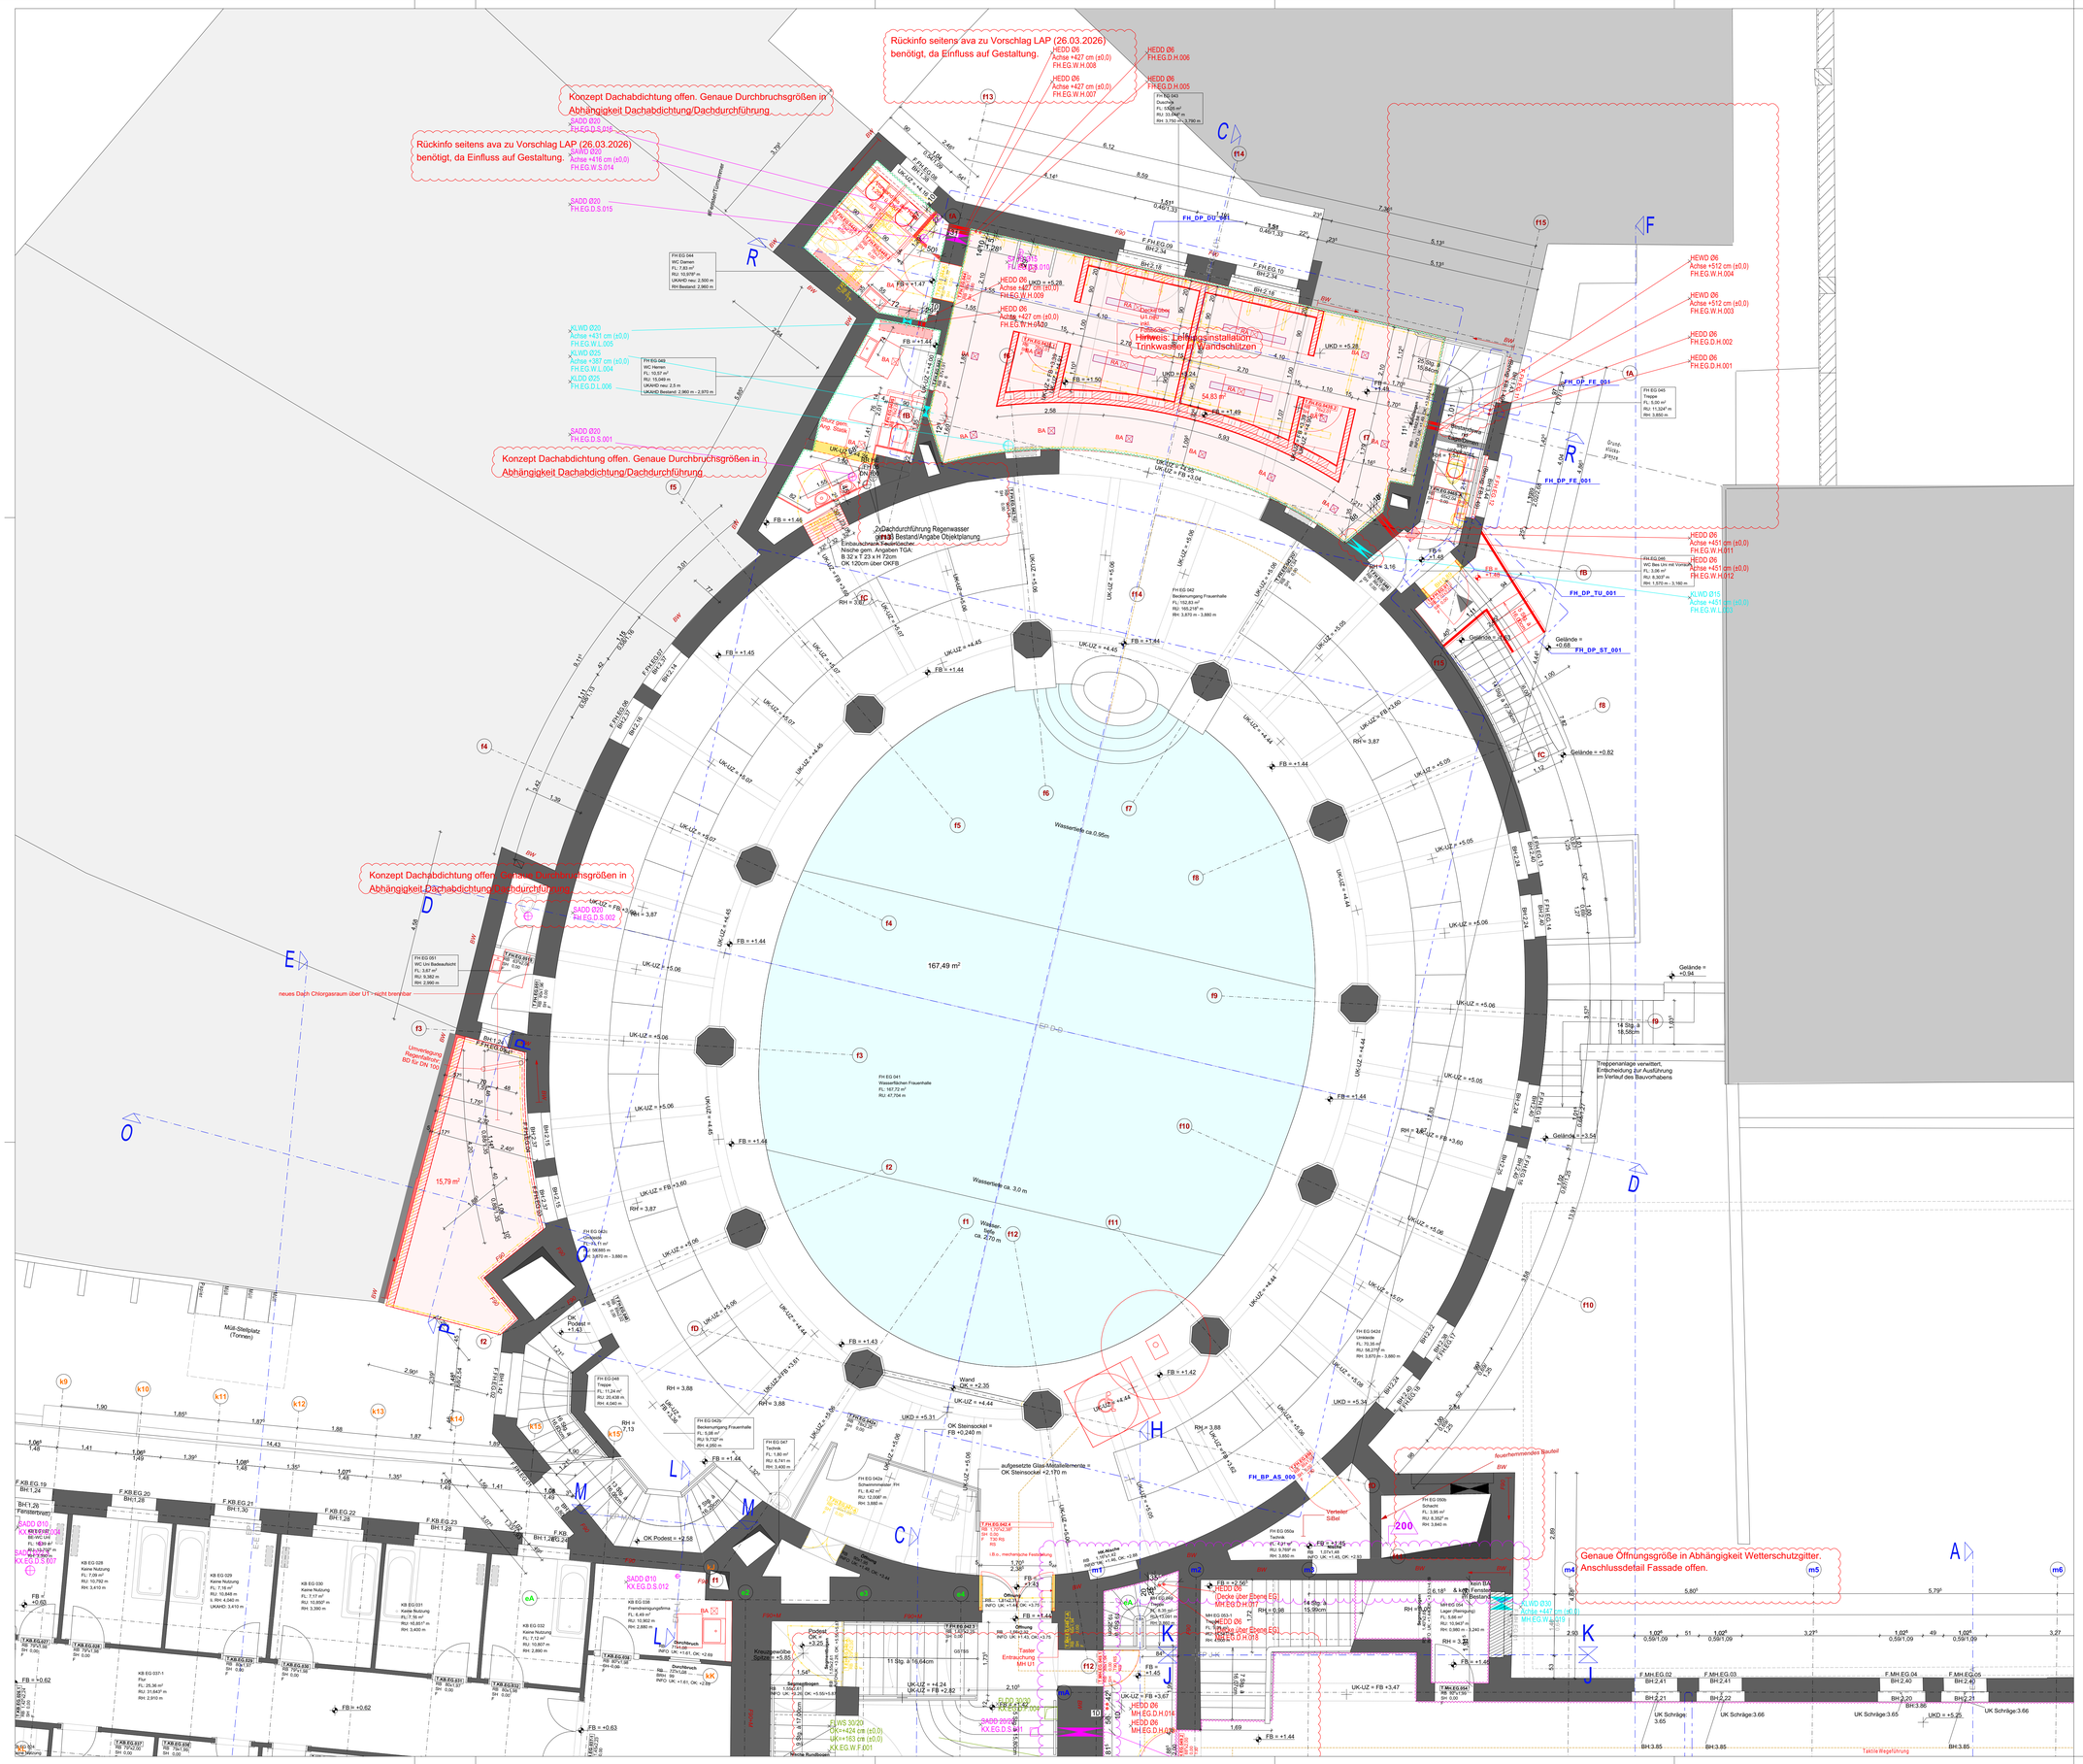
Rückinfo seitens ava zu Vorschlag LAP (26.03.2026) benötigt, da Einfluss auf Gestaltung.
Konzept Dachabdichtung offen. Genaue Durchbruchsgrößen in Abhängigkeit Dachabdichtung/Dachdurchführung.
Hinweis: Leitungsinstallation Trinkwasser in Wandschlitzen
2xDachdurchführung Regenwasser gem. Bestand/Angabe Objektplanung
Genaue Öffnungsgröße in Abhängigkeit Wetterschutzgitter. Anschlussdefail Fassade offen.
Treppenanlage verweitert, Entscheidung zur Ausführung im Vertikal des Bauvorhabens
neues Dach Chlorgasraum über UT - nicht trennbar
Wasserfläche ca.0,95m
Wasserfläche ca. 3,0 m
167,49 m²
15,79 m²
FH EG 041 Wasserfläche Frauenhalle FL: 167,72 m² RU: 47,704 m
FH EG 042 Bestimmung Frauenhalle FL: 152,83 m² RU: 165,216 m RH: 3,870 m - 3,880 m
FH EG 043 Duschraum FL: 53,00 m² RU: 13,242 m RH: 3,750 m - 3,790 m
FH EG 044 WC Damen FL: 7,83 m² RU: 10,978 m UKAHD max: 2,000 m RH Bestand: 2,960 m
FH EG 049 WC Bes FH EG 049 FL: 5,00 m² RU: 11,324 m RH: 3,860 m
